**Рабочая группа по перевозкам
скоропортящихся пищевых продуктов**

Семьдесят восьмая сессия

Справочник СПС

Поправки к пункту 6 с) iii) добавления 1 к приложению 1 к Справочнику СПС: правила, подлежащие соблюдению при установке встраиваемого оборудования, оборудования, оснащенного дефлектором, оборудования на подрамной конструкции или оборудования, допускающего возможность его смещения

Пример № 1: Фургоны серийного производства со встроенной изоляцией и холодильной установкой, частично утопленной в крышу.

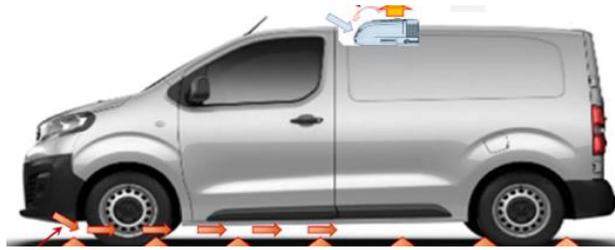
- *между стенками выемки, куда встраивается оборудование, и воздухозаборником конденсатора должно быть соблюдено предусмотренное минимальное расстояние;*
- *должна быть соблюдена предусмотренная максимальная глубина выемки. Выемка не должна быть глубже, чем максимальная высота секции конденсатора холодильной установки.*

Пример № 3: Легкие грузовики с кабиной, оснащенные холодильной установкой, монтируемой на переднем торце кузова, и надкабинным дефлектором.

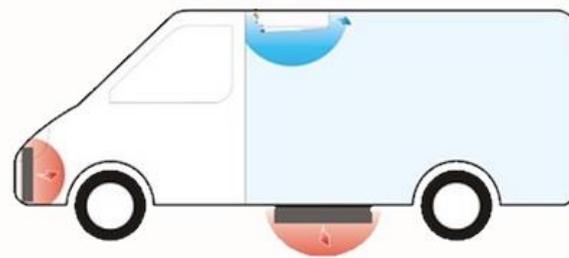
- *при необходимости в дефлекторе должно быть предусмотрено отверстие для обеспечения притока воздуха к воздухозаборнику конденсатора и оттока воздуха от выходного отверстия конденсатора. Должно быть обеспечено минимальное свободное пространство для притока воздуха к воздухозаборнику конденсатора и оттока воздуха от выходного отверстия конденсатора.*

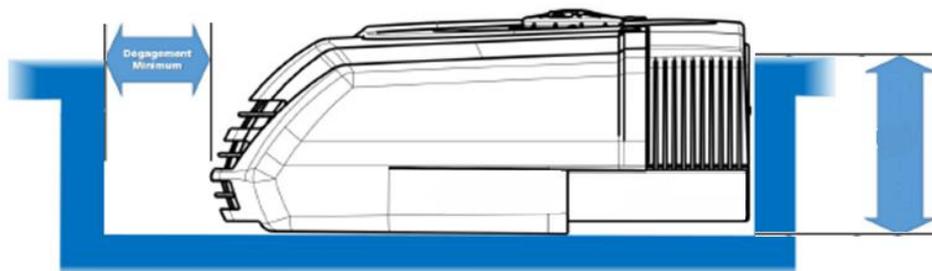
- *если конструкция имеет дефлектор, то в дополнение к условиям, требуемым в примере № 1, должно быть обеспечено минимальное свободное пространство для притока воздуха к воздухозаборнику конденсатора и оттока воздуха от выходного отверстия конденсатора. Следует отметить, что установка должна быть смонтирована заподлицо с крышкой.*
